中深度処分対象廃棄物の放射能濃度決定方法に係る  
日本原子力学会標準の技術評価に関する検討チーム  
第3回会合における日本原子力学会への説明依頼事項に対する回答  
(案)

2021年10月26日時点版

(一社)日本原子力学会

図 B.4—放射化計算結果への主な計算条件の影響評価結果（放射化断面積の影響）

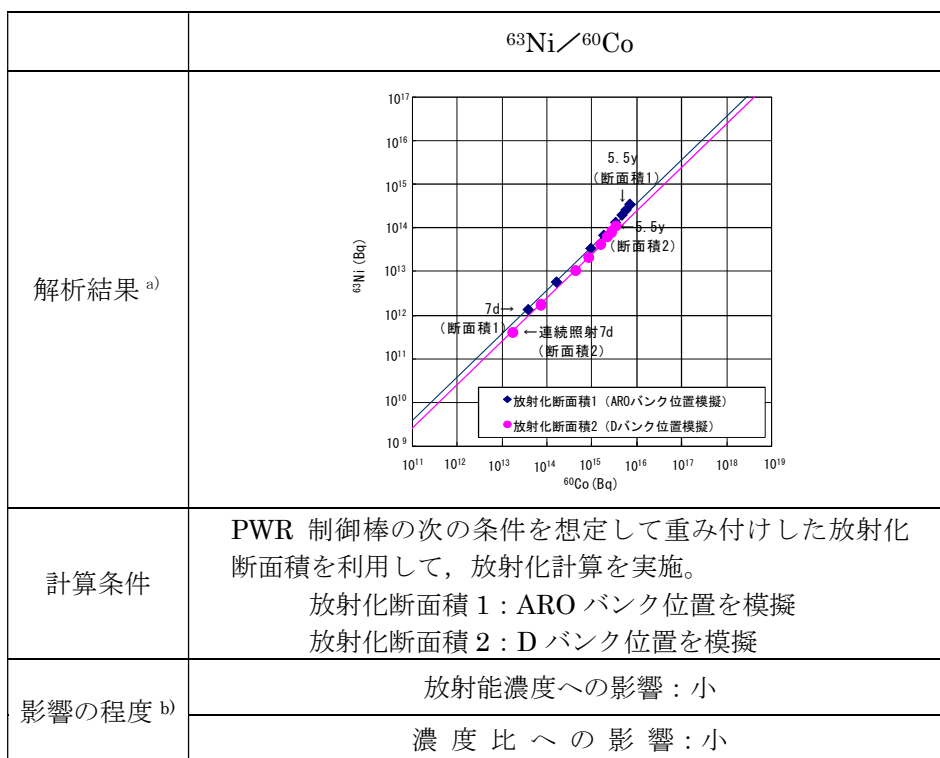
2. 「D.1.3 濃度比法」の濃度比が一定となる条件について、中性子フルエンス率が同一であっても、中性子スペクトルが異なると放射化断面積が変化すると想定されます。中性子スペクトルが同一とみなせる範囲をどのように設定するのか説明してください。

中性子スペクトルが同等とみなせる範囲は、平均的な炉心条件における中性子輸送計算結果から、炉心の径方向及び軸方向の放射化金属等の内部の中性子スペクトルに関して横並びに比較して評価します。中性子スペクトルのうち、特に放射化反応が起こることが多い熱群に着目し、また評価対象核種に高速群で生成する核種がある場合には高速群にも着目して、スペクトルの割合を確認し、スペクトルが同等とみなせる放射化金属等の範囲を設定します。

なお、同等とみなせる範囲については、附属書 B の図 B.4「放射化計算結果への主な計算条件の影響評価結果（放射化断面積の影響）」の脚注 b) に示す、影響の程度が“小：2～3 倍程度以内の差異を生む”を参考とします。

図 I.8—ZrTN804D (BWR チャンネルボックスの本体) の難測定核種及び Key 核種 ( $^{60}\text{Co}$ ) の散布図 (放射化計算結果) から抜粋

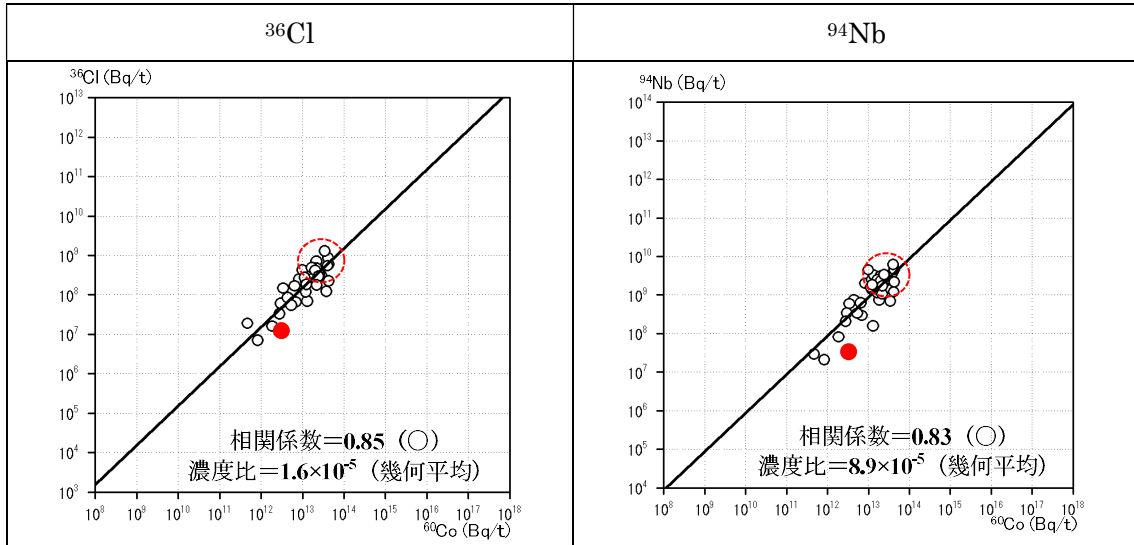
- (2) 40 点のデータで濃度比を決定するデータ数としては充足しているとの評価であるが、当該計算で求めた核種比が実際のもと同等あるいは保守的になっていることを分析データに基づいて説明してください。
- (3) 「a)濃度比の算出」で「評価対象廃棄物全体の放射能濃度は、様々な放射化条件下にあり、数桁にわたる広範囲の放射能濃度で分布するものもあり、一般に、難測定核種及びKey 核種の放射能濃度は、対数正規分布で評価される。また、難測定核種及びKey 核種の濃度比も基本的に相関関係をもつ二変量対数正規分布に従うため、」との記載されている。「評価対象廃棄物全体」とは、どのような範囲に限定されているかを説明してください。また、「一般に、難測定核種及びKey 核種の放射能濃度は、対数正規分布で評価される。」は、根拠となるデータに基づいて説明してください（付図では、核種比で示されているだけです。）。さらに、「難測定核種及びKey 核種の濃度比も基本的に相関関係をもつ二変量対数正規分布に従う」とは、難測定核種とKey 核種の濃度が二変量対数正規分布に従う、という意味でしょうか？そうである場合、根拠となるデータ（二変量対数正規分布と判断する方法も含めて）に基づいて説明してください（付図では、核種比で示されているだけです。二変量対数正規分布に従うことと、濃度比が対数正規分布に従うことが同値であることを示してください。）。

しかしながら、分析を行ったサンプル採取位置と区間推定法でランダムサンプリングした評価位置は、一致するものではありませんが、濃度比法による計算結果に分析値をプロットしたものを参考までに、次図（図 I.8 に分析データをプロットしたもの）に示します。

なお、図中の「●」は、チャンネルボックスの中央部から採取した試料を放射化学分析した結果ですので、これと比較する計算結果は、比較的高い放射能濃度領域（赤破線の○で囲った部分）の計算値プロットである「○」との比較になります。

- 注記 1  $^{36}\text{Cl}$  及び  $^{94}\text{Nb}$  の放射能濃度は、標準には示していない事業者から提供された分析データを使用している。
- 注記 2 分析したサンプルは CB の中央部からの採取であり、最も高い濃度を示す部位からの採取と考えられる(したがって、計算結果の最大領域の結果(赤破線の○で囲った部分)との比較となる)。
- 注記 3 濃度比法の計算に適用した元素 Cl、Co 及び Nb の濃度分布は、元素分析の検出下限からの対数正規分布で設定したもの(下図(図 I.5) 参照)

図 13(4)-1 難測定核種の放射能濃度の評価に適用する算出式による差異のイメージ

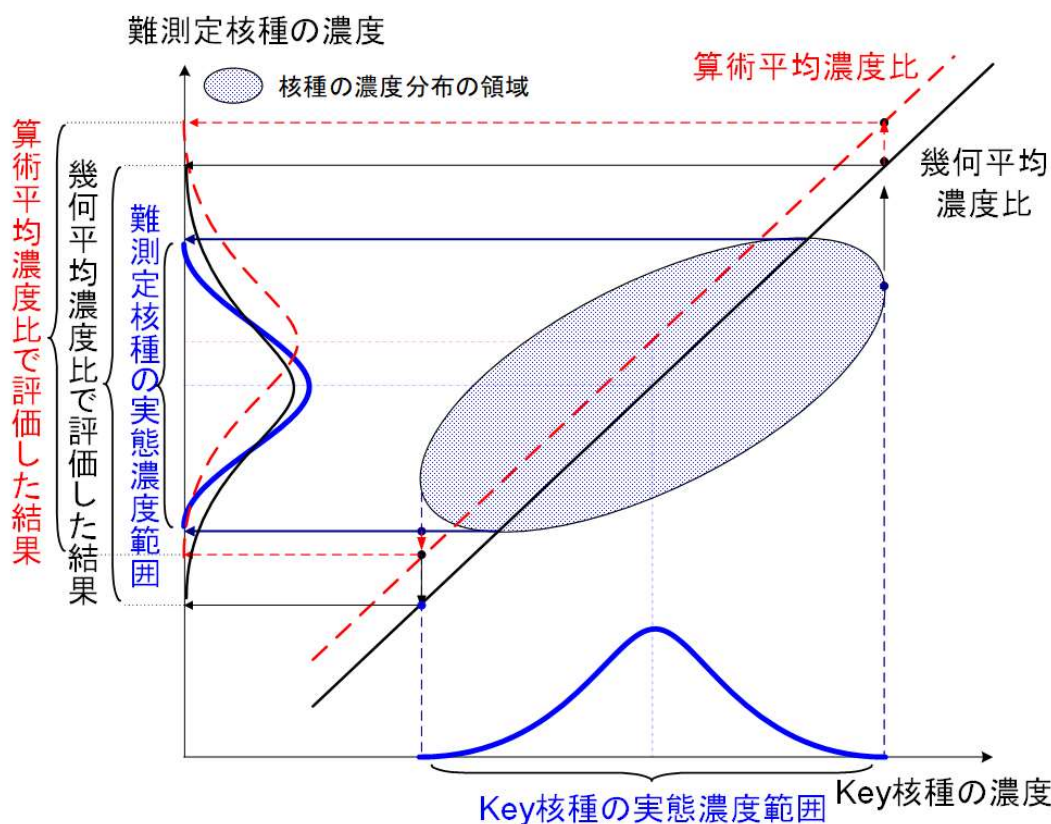
- (4) 「a)濃度比の算出」で「難測定核種及びKey 核種の濃度比も基本的に相関関係をもつ二変量対数正規分布に従うため、複数回の放射化計算結果を使用して濃度比を算出する場合には、幾何平均の適用が適切である。」とあります。濃度比が対数正規分布に従っているとした場合、濃度比として幾何平均を用いると難測定核種の放射能濃度が必ず保守的になることを示してください。また、難測定核種とKey 核種が二変量対数正規分布であるとして濃度比を幾何平均で求めた場合、二変量対数正規分布と判断した濃度範囲の廃棄物全体が同一の処分場あるいは処分場の同じ区画に埋設されることを担保する方法、または当該廃棄物全体が一つの廃棄体に入っていることが担保される方法を説明してください。

ここで、Key 核種の濃度分布から難測定核種との相関関係を踏まえ、難測定核種の放射能濃度分布を推定評価するには、主に線形な関係を基本とした図 13(4)-1 に示す下記の 2 種類の算出式による評価方法があります。

上図に示した 2 種類の評価方法について、その特徴を表 13(4)-1 に整理しました。まず、「算術平均」は、濃度分布のばらつきを加味できるため、スクリーニングレベルと組み合わせることで、「最大放射能濃度」の評価に適します。

一方、「幾何平均」は、濃度分布を適切に評価できるため、「放射エネルギーの総量」を算出するための放射能濃度の評価に適します。
